Другие правила – Правила № 119 (огни подсветки поворота)

**Предложение по дополнению 5 к поправкам серии 01
к Правилам № 119 (огни подсветки поворота)**

Представлено экспертом от Польши*

Рис. 3

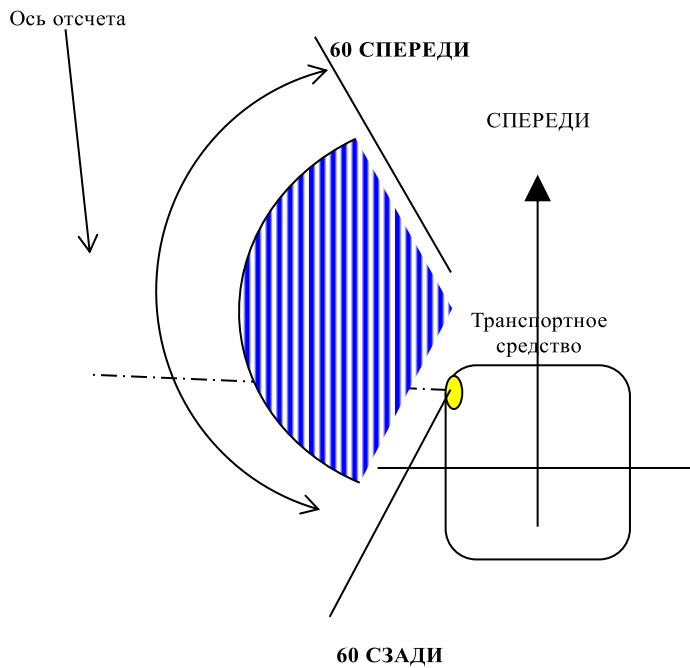
Включить новые пункты 2.2, 2.2.1 и 2.2.1.1 следующего содержания:

"2.2 Боковой осветительный огонь

2.2.1 Поле геометрической видимости

Рис. 4

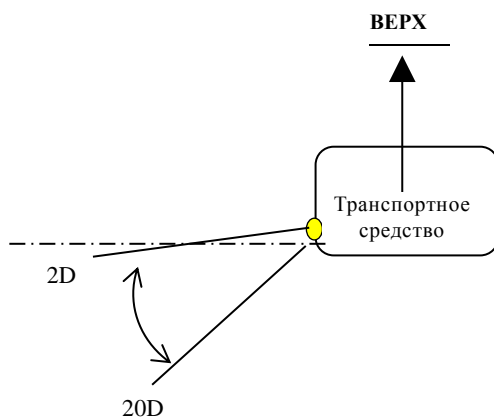
2.2.1.1 Направления $H = 0^\circ$ и $V = 0^\circ$ соответствуют оси отсчета. На транспортном средстве они горизонтальны, перпендикулярны средней продольной плоскости транспортного средства и ориентированы в левую сторону транспортного средства. Они проходят через точку отсчета. Значения, содержащиеся в таблице, указывают значения минимальной силы света в кд в различных направлениях измерения."
